**川内原子力発電所第1号機及び第2号機並びに玄海原子力発電所第3号機及び第4号機  
設計及び工事の計画の認可申請(火災防護審査基準の改正に伴う基本設計方針の変更)に係る確認事項**

川内原子力発電所  
1号機及び2号機

設計及び工事計画認可申請書  
補足説明資料  
**【火災感知器追設工事】**

# 火災感知設備のうち感知器等に係る用語の定義

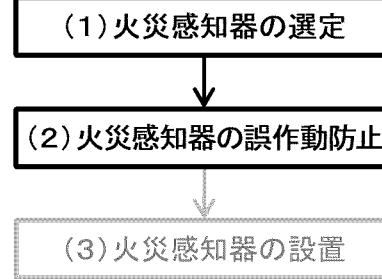
No.	日付	確認事項	説明資料	備考
6	8月5日ヒアリング	感知器は消防法の検定品との認識のため、同等品としては「感知器」という言葉はふさわしくないように思える。用語の定義をわかるように記載すること	説明資料4を用いて説明する。	説明資料では一例を示しております。 今後、他の資料にも追加、反映していきます
7	8月5日ヒアリング	基本設計方針で「火災感知設備」と「火災感知器」の関係性わかるような定義も追加すること。またその他紛らわしい用語があれば、定義すること。図等を用いて関係性を明確にすること。		
8	8月5日ヒアリング	6ページのシンプル配管室の設計と3ページの表と整合していないため整合を取ること	説明資料5を用いて説明する。	
		以下、余白

火災感知設備のうち「感知器」及び「検知装置(感知器と同等の機能を有する機器)」を合わせて火災感知器という。

火災により生じる熱、煙又は炎を利用して火災の発生を感知し、火災信号等を発信するものであり、且つ、消防法に定められる型式適合検定に合格したもの(=検定品)。

感知器と同等の機能を有するが、検定品ではないもの。
